平成 29 年 8 月

モライン・ジャパン合同会社

サージカルクリッパー専用充電器 新製品発売のご案内と無償交換のお知らせ

【改良点】

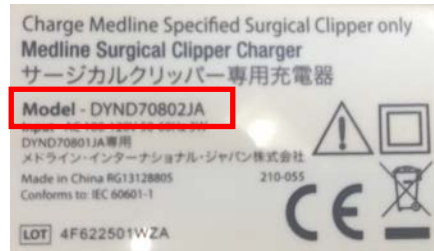
現行製品	変更後製品
製品		
	ビルトインタイプ(充電器底面に基板などの部品が内蔵されたタイプ)	アダプタータイプ充電器(基板等を充電器本体と切り離れたタイプ)
箱 *サイズ変更なし		
	W×D×H 10×19×7 cm	W×D×H 10×19×7 cm
	黒地に白文字の表記。製品情報は底面に記載	白地に青文字の表記。製品名、製品番号が確認しやすいように全面に表示。

電流の安定化のためアダプタータイプに変更することで熱源を充電器外部へ切り離し、熱がこもりにくい構造に変更いたしました。
